改善箇所説明図

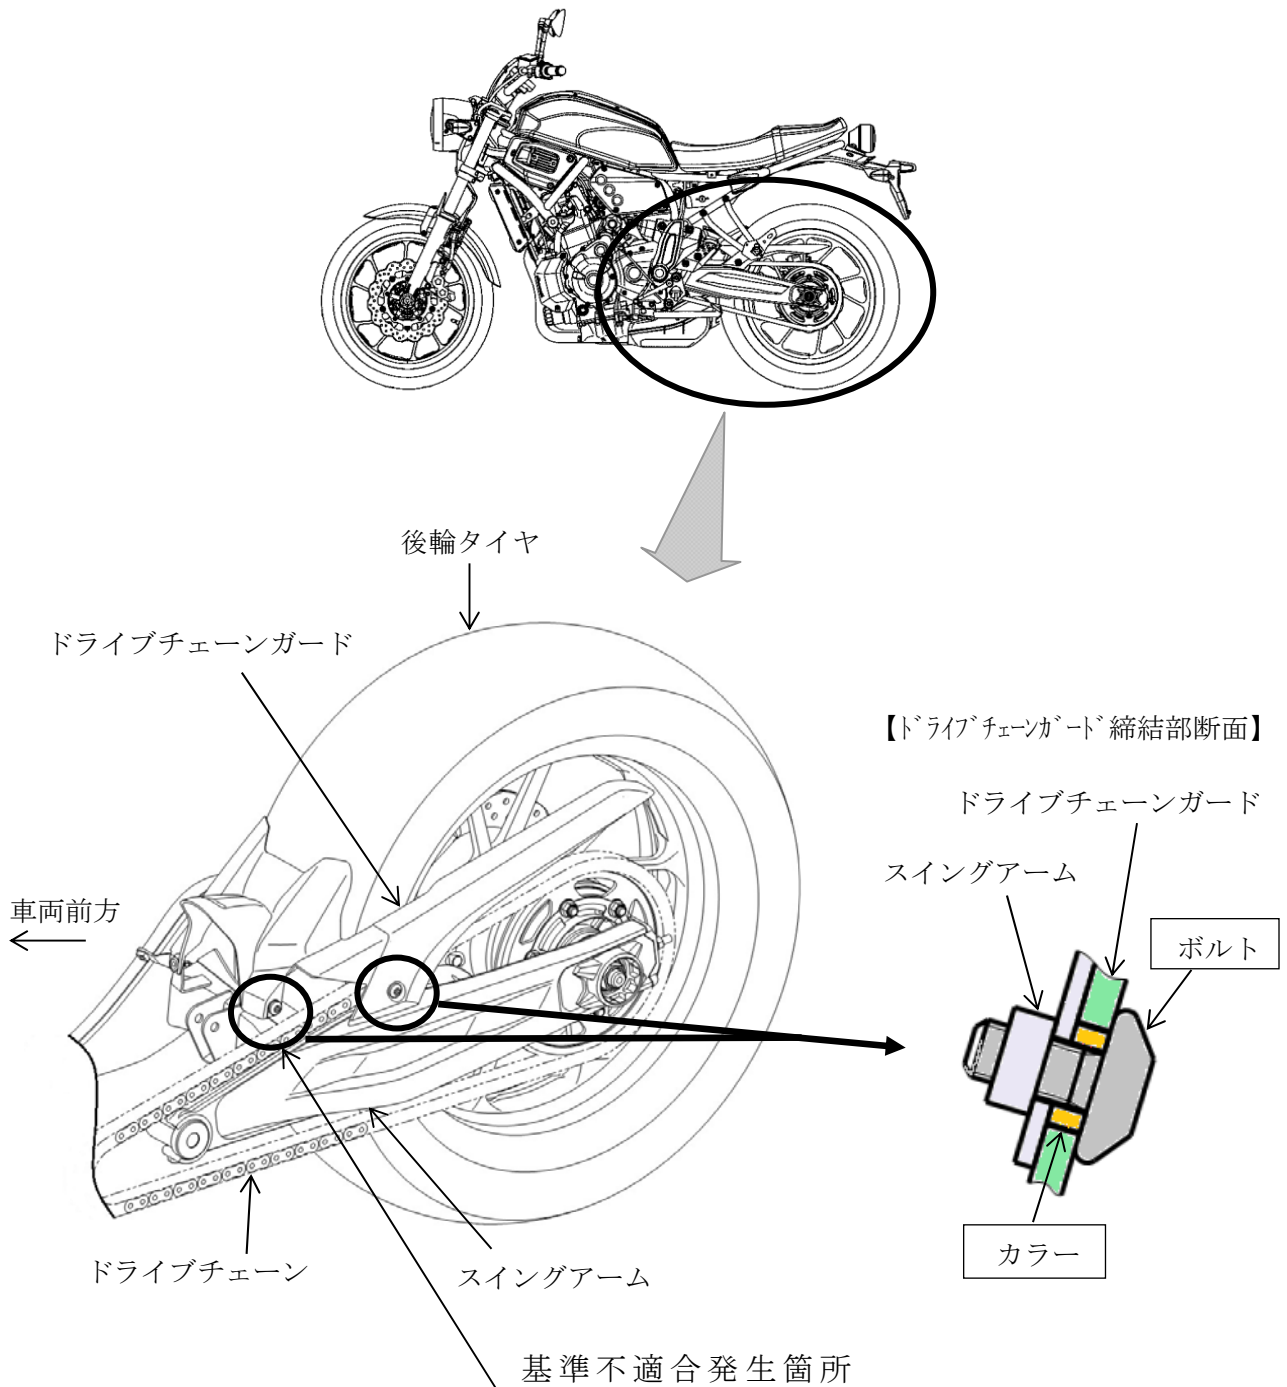
ドライブチェーンガード及びスイングアーム締結部のカラーの形状が不適切なため、悪路走行時の振動により締結部のボルトが緩むことがある。そのため、そのままの状態で使用を続けると、当該ボルトが脱落し、当該ガードが大きく振れてドライブチェーンと接触し、最悪の場合、当該ガードが破損して道路上に落下し、他の交通の妨げになるおそれがある。

改善の内容：全車両、当該カラーを対策品に交換するとともに、当該ボルトを新品に交換する。

識別：車両左下側のブラケットアダプター取り付けボルト付近に白ペイントを塗布する。
